Tipo Asiento:	Entrada
Resumen/Asunto:	Expediente A/33/49303 · Sustitución de un punto de toma
Unidad de tramitación origen/Centro directivo:	Registro Electrónico General de la AGE - EA0000000 / Ministerio para la Transformación Digital y de la Función Pública - E05251701
Unidad de tramitación destino/Centro directivo:	Comisaría de Aguas (Confederación Hidrográfica del Cantábrico, O.A.) - EA0043415 / Confederación Hidrográfica del Cantábrico, O.A.
Ref. Externa:	
Nº. Expediente:

SOLICITUD DE MODIFICACIÓN DE LAS CARACTERÍSTICAS DE LA CONCESIÓN

Aportación de planos a la solicitud de modificación de la concesión

Comunicación del estado de las obras y aportación de planos

Anexo gráfico Plano 1 de medición GPS

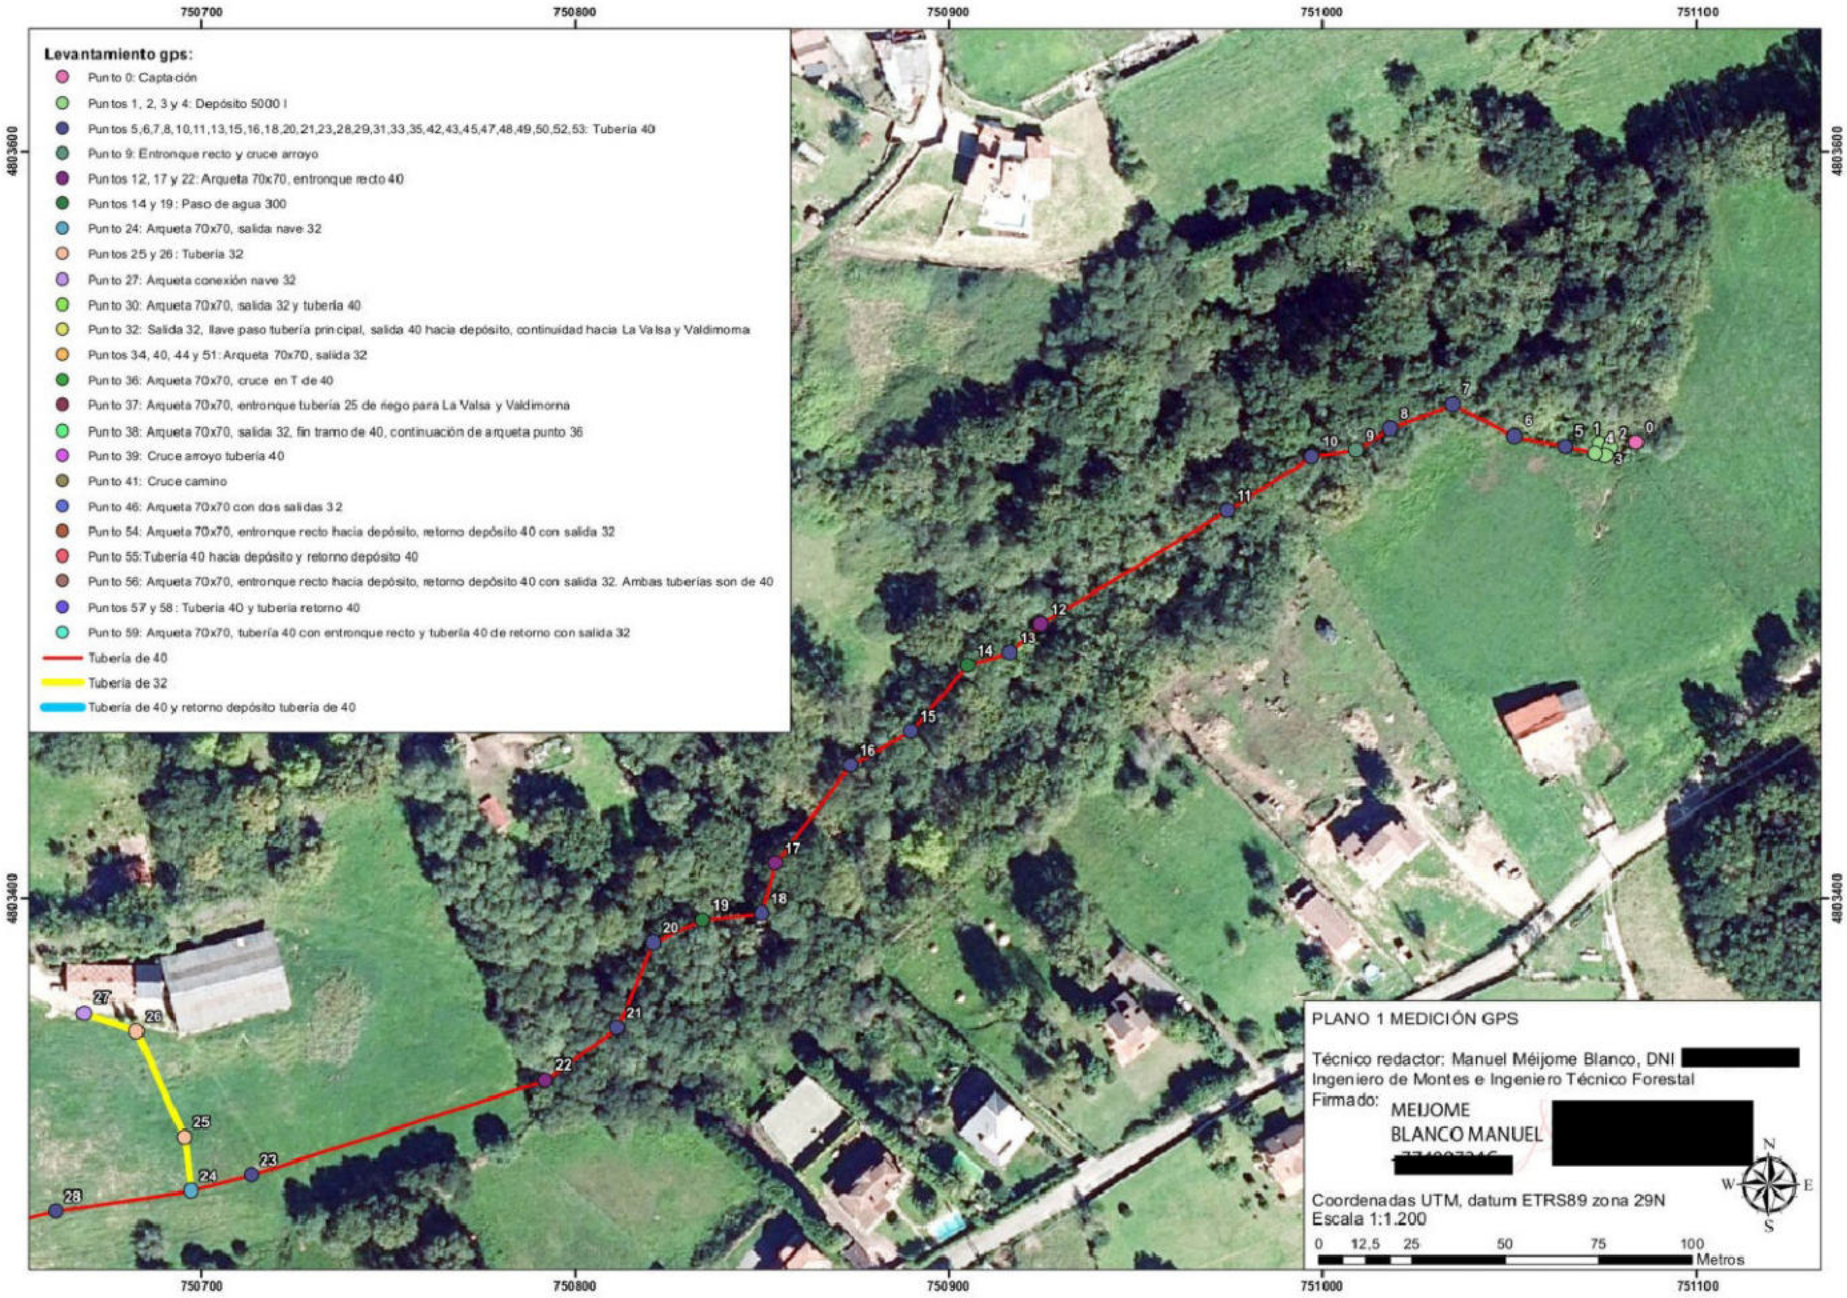
Este tramo enlaza la cabecera histórica con la arqueta del punto 24, donde conecta con la conducción autorizada hacia el punto 32 y con la derivación autorizada a la nave. Se solicita reconstruir la conducción de hierro existente, deteriorada por oxidación, mediante su sustitución por tubería nueva de 40 mm, conservando el itinerario de la traída reflejado en el plano 1.

Localización	Actuación y características
5 a 8, 10, 11, 13, 15, 16, 18, 20, 21 y 23	Sustitución de la conducción antigua por tubería de 40 mm en el trazado representado.
9	Reposición del entronque recto de la conducción de 40 mm y tratamiento del cruce del arroyo sin reducir su sección ni alterar su curso.
12, 17 y 22	Acondicionamiento o reposición de arquetas de 70 × 70 cm y de los entronques rectos de 40 mm.
14 y 19	Conservación de los pasos de agua rotulados «300» en el plano, evitando su obstrucción y la alteración del drenaje existente.

Recuperación del tramo 0 a 24. Reproducción reducida del original firmado el 28 de octubre de 2026.

Anexo gráfico Plano 2 de medición GPS

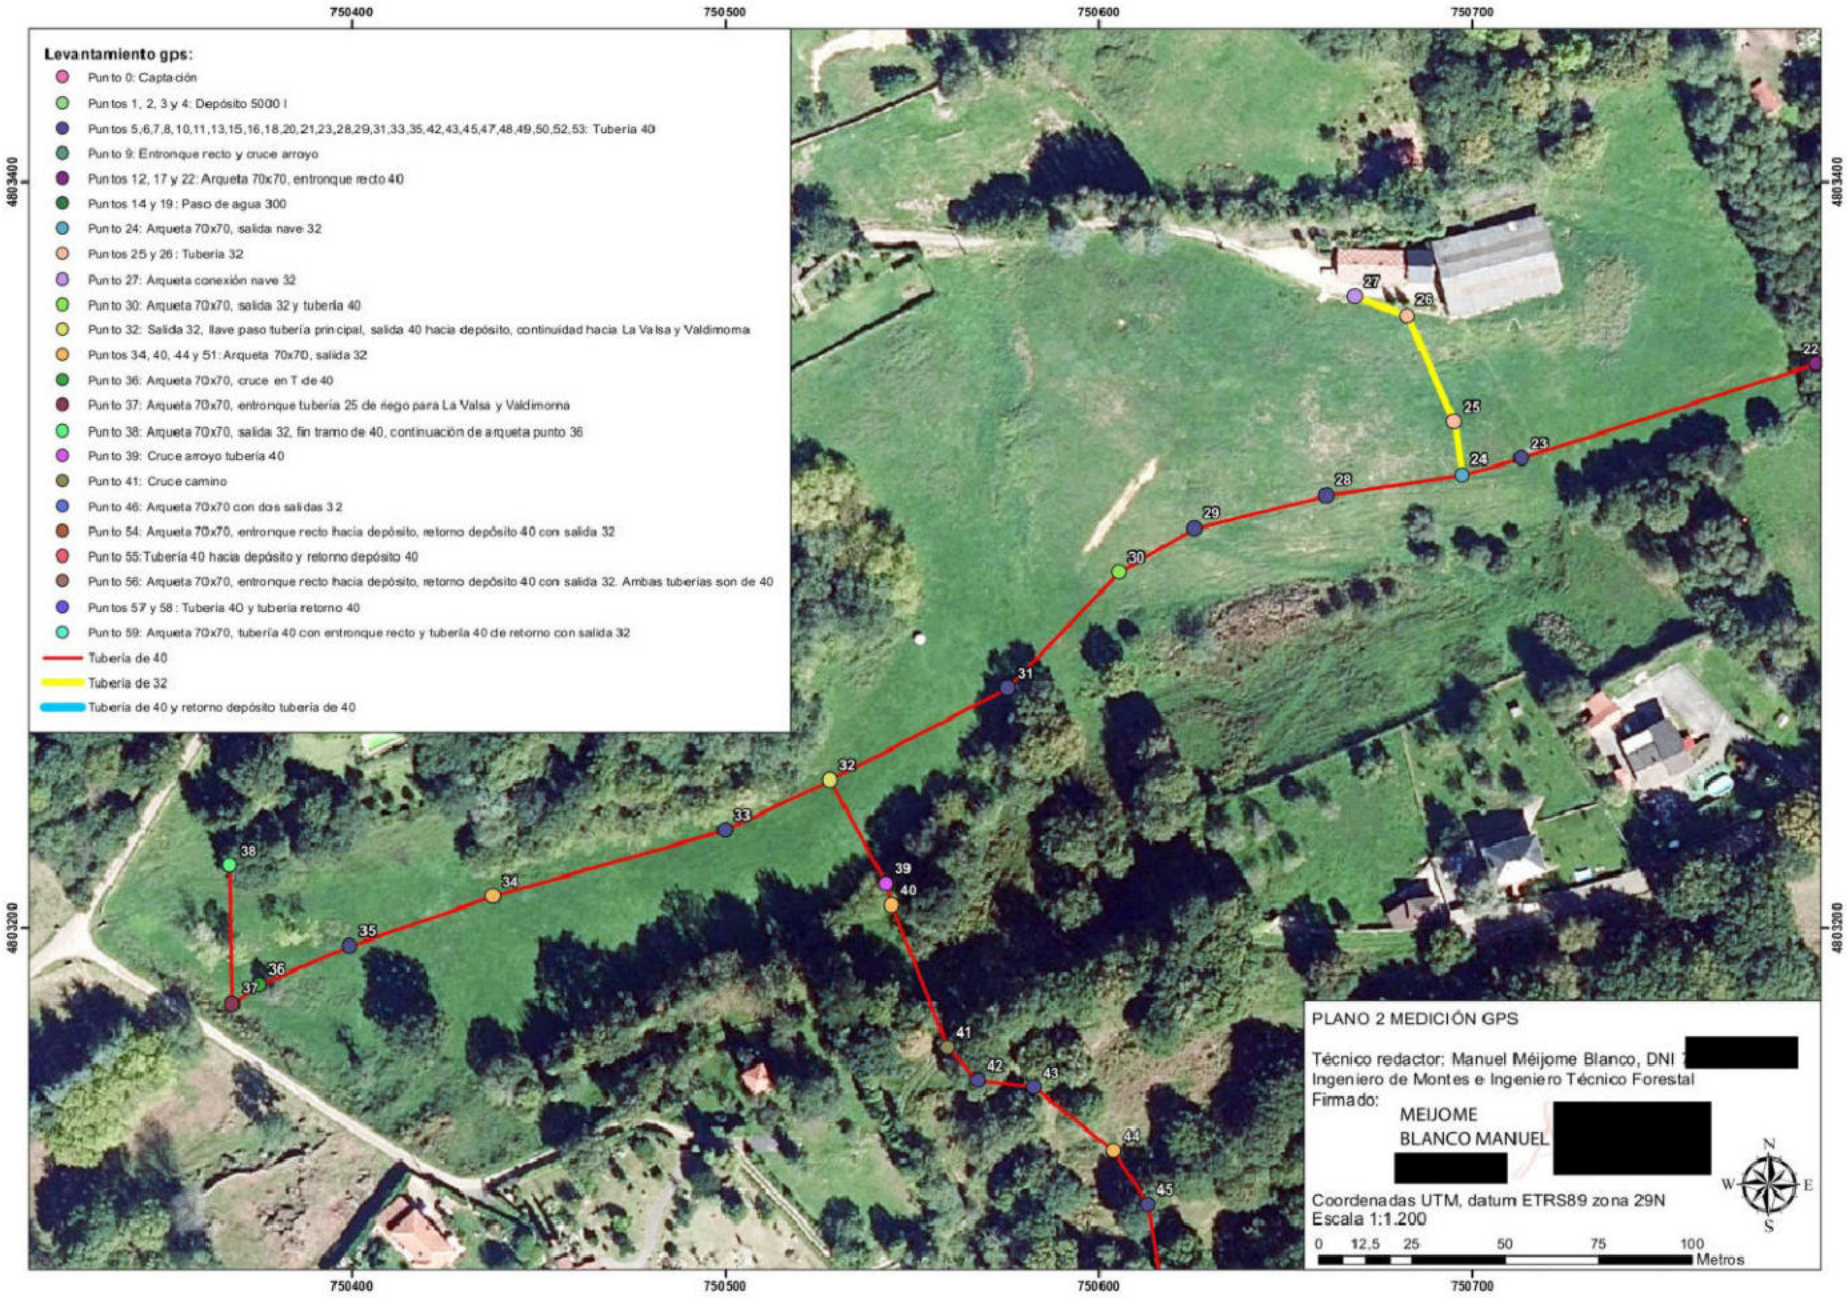
El segundo tramo parte del nudo del punto 32 y continúa por los puntos 33, 34, 35 y 36 hasta el 37, según el plano 2. Se solicita sustituir la conducción de hierro deteriorada por tubería nueva de 40 mm, siguiendo la traza histórica.

En el punto 32 se conservará la función de distribución indicada en los planos: salida de 32 mm, llave de paso de la tubería principal, salida de 40 mm hacia el depósito y continuidad hacia La Valsa y Valdimorna. La conexión con el tramo autorizado procedente del punto 59 y con el tramo hacia el 24 se realizará en ese nudo.

En el punto 34 se representa una arqueta de 70 × 70 cm con salida de 32 mm; en el 36, una arqueta de igual planta con cruce en T de 40 mm; y en el 37, una arqueta de 70 × 70 cm con entronque a tubería de 25 mm. Se acondicionarán o repondrán sus conexiones en lo necesario para la reparación solicitada, manteniendo sus funciones y ubicaciones.

La excepción se limita a la línea que alimenta los bebederos 6 y 7: su suministro se conectará al entronque de 25 mm del punto 37, mediante la conducción histórica recuperada. Esta modificación afecta a su línea de alimentación, manteniéndose los bebederos y sus depósitos en los emplazamientos autorizados. No se solicita duplicar el abastecimiento de esos mismos puntos ni añadir nuevos usos.

Recuperación del tramo 32 a 37 y conexión de la línea de los bebederos 6 y 7. Reproducción reducida del original firmado el 28 de octubre de 2026.
